监理工程师通知回复单

工程名称: 西安赛特斯迈钛业屋顶光伏发电项目

编号: SHPDDE-A17-002

夹具螺栓进行紧固

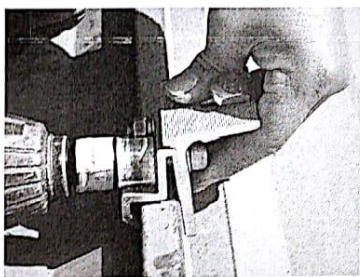
1. 2018 年 6 月 5 日我项目部施工人员对本项目的 1# 厂房北坡屋面进行整改, 安排施工人员对已安装所有夹具螺栓进行紧固。

现场拉拔力试验结果

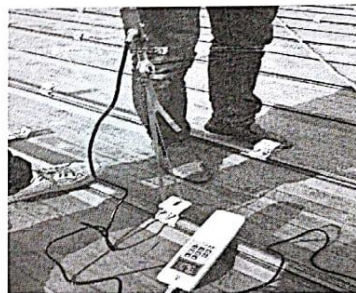
4 我项目部已对夹具的拉拔力试验已做, 满足设计要求。

现场确认快具采用2平1号弹无法与彩钢板紧固;
拉拔力试验满足要求;
